Direction régionale des affaires culturelles des Hauts-de-France  
Unité départementale de l'architecture et du patrimoine de l'Oise

Objet : demande de permis d'aménager

numéro : pa02921t0001

nature du projet : Lotissement usage d'habitation

# LES PORTES

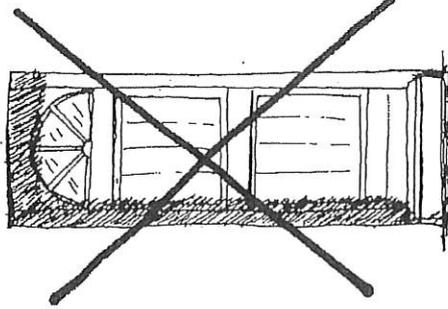
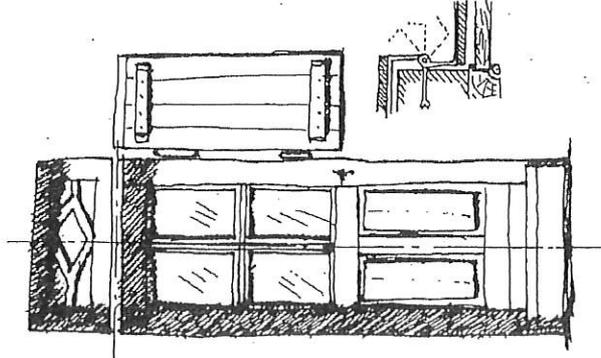
Les plus simples possible avec la partie haute horizontale, sans oculi arrondi, avec possibilité de vitrer la partie haute à 4 ou 6 carreaux ou avec une imposte au dessus de la porte.

Le volet est accroché et entravé par l'intérieur ou coulissant et verrouillé par la fermeture de la porte ou encore en tableaux avec gonds à pentures coudées.

## LA BAIE VITREE

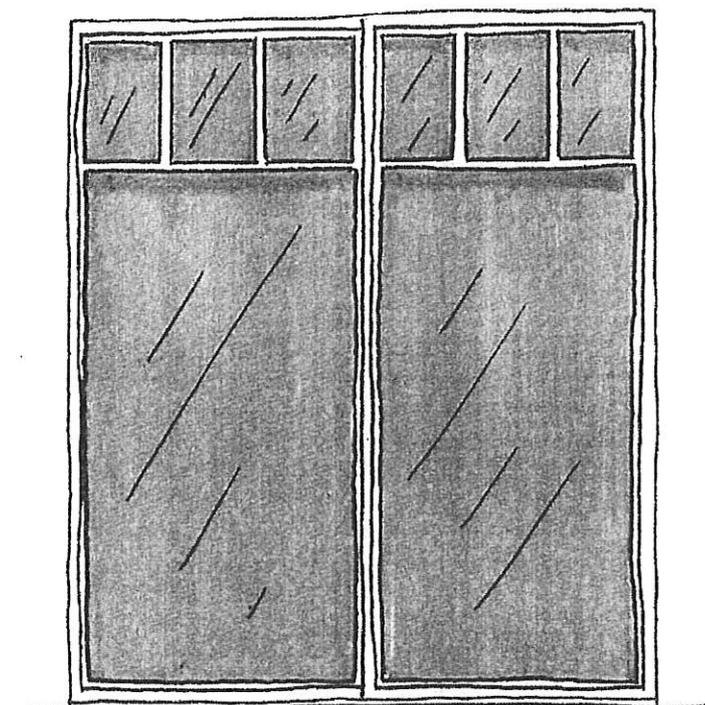
La baie vitrée, apparentée à une architecture monumentale, n'a pas lieu d'être sur ce type de construction dans un environnement où le bâti reste et doit rester modeste.

Cependant bien proportionnée avec des petits bois adaptés, il est possible d'installer ce type d'ouverture à la condition qu'elle ne soit ni visible de la rue, encore moins d'un Monument Historique et en façade arrière exclusivement.

Ces dimensions ne devront pas dépasser 1.80 x 2.15 ou 2.25 de hauteur.

Les profilés seront fins et moulurés avec les petits bois à l'extérieur.

Les petits bois seront placés dans le 1/5 haut, environ, de la baie pour élancer celle-ci et ainsi éviter l'effet d'écrasement produit par une ouverture trop large.

## LES LUCARNES

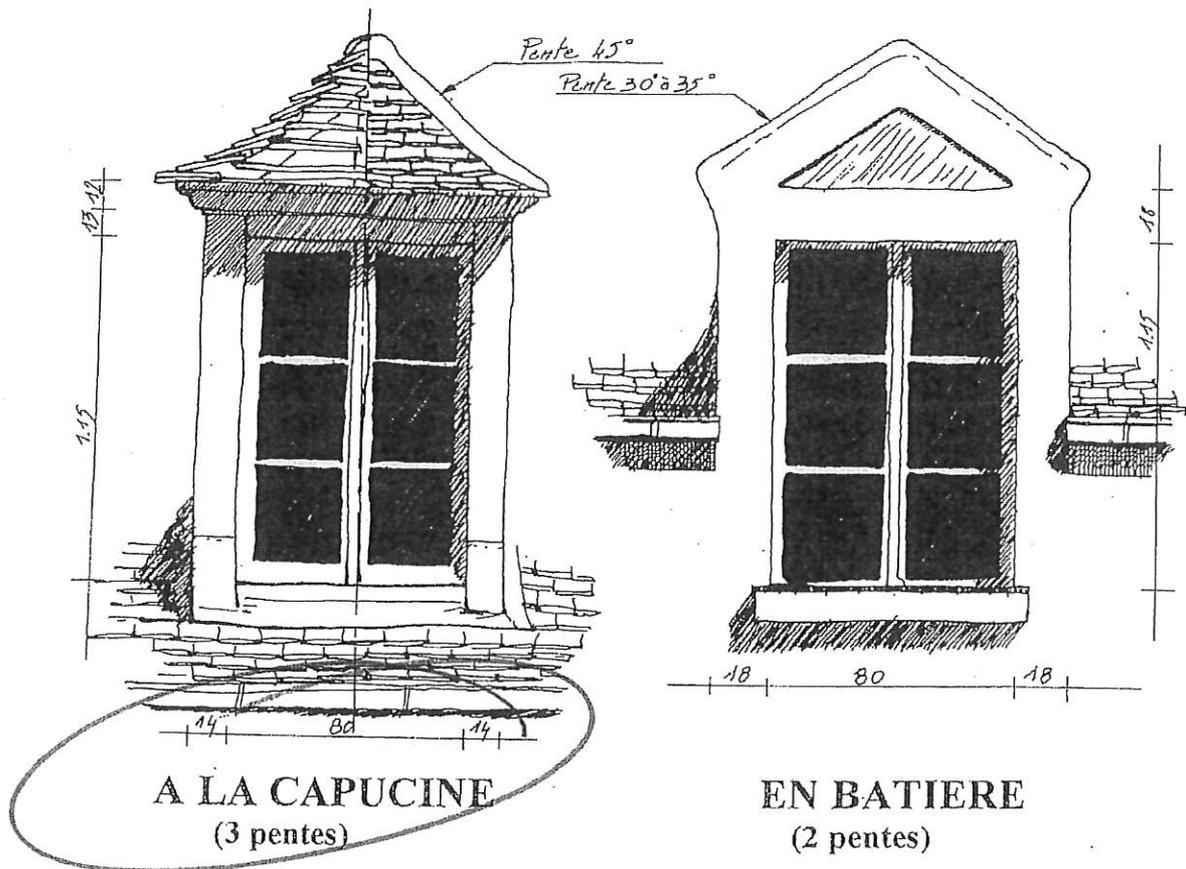
Les lucarnes seront à la capucine, en bois et non maçonnées, suivant le croquis joint et axées sur les baies ou les trumeaux du rez-de-chaussée.

## LES LINTEAUX EN BRIQUES

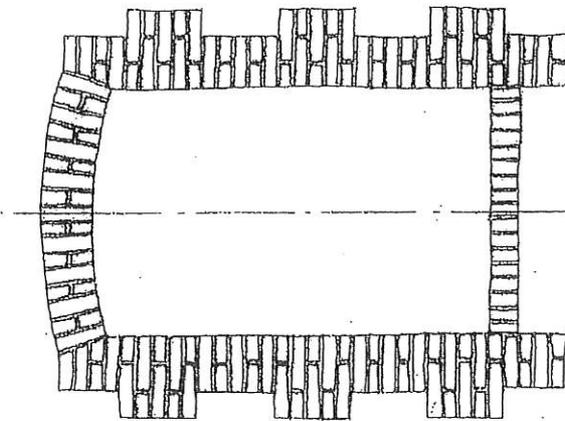
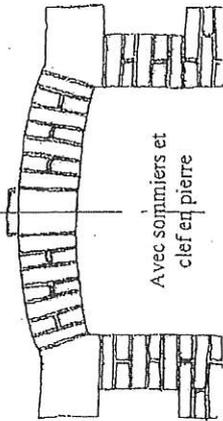
Le linteau en brique rouge de pays est en arc segmentaire avec un appareillage en panneresses et boutisses.

Le cas échéant les sommiers et la clef peuvent être en pierre de taille à parement lisse.

L'arc segmentaire est d'un rapport de 1 x 1.5 environ.

Il peut être accompagné d'harpages autour de la fenêtre et associé, en règle générale et au minimum, à un soubassement de 0.50 m de hauteur environ (sans différence de matériaux avec les parties visibles du vide sanitaire ou du sous sol), de chaînages d'angles ou verticaux harpés, d'un bandeaux, d'appuis et seuils de même nature (brique rouge de pays avec un appareillage en panneresses et boutisses).

Appareillage en panneresses uniquement à ne pas faire

Appareillage en boutisses uniquement à ne pas faire

Placage sur un linteau droit à ne pas faire

Linteau droit sans clavage à ne pas faire

# LES APPAREILLAGES EN BRIQUES ROUGES DE PAYS

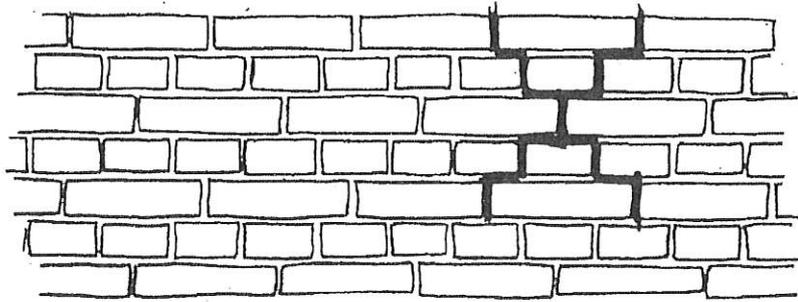
Appareillage à la Française en panteres et boutisses  
dit « à la Picarde ».

Chânage vertical harpé

Chânage d'angle harpé

Les enduits, pour ce type d'appareillage, sont talochés fins ton sable  
au même nu que les briques rouges de pays.
